**Avis délibéré de la Mission régionale
d'autorité environnementale de Bretagne sur
le projet de prolongement d'exploitation et d'extension
de la carrière de Baudry sur les communes de Canihuel
et de Saint-Gilles-Pligeaux (22)**

n° MRAe 2021-008769

Synthèse de l'avis

Organisation après mise en œuvre du projet – phase 1 (source : étude d'impact)

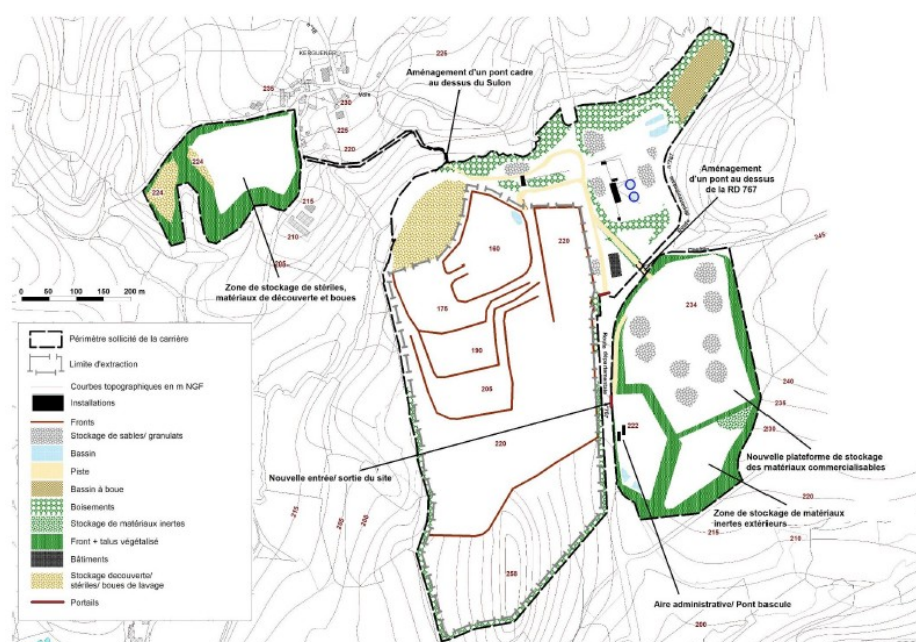
À la lecture du dossier, il est tout de même difficile d'estimer les superficies des différentes zones composant le projet (excavation, stockages de stériles et de matériaux de découverte, stockages de matériaux inertes, zones recevant les installations). **Le dossier doit plus clairement présenter ces évolutions, et fournir un récapitulatif des données de production qui compare la situation actuelle à celle qui est projetée.**
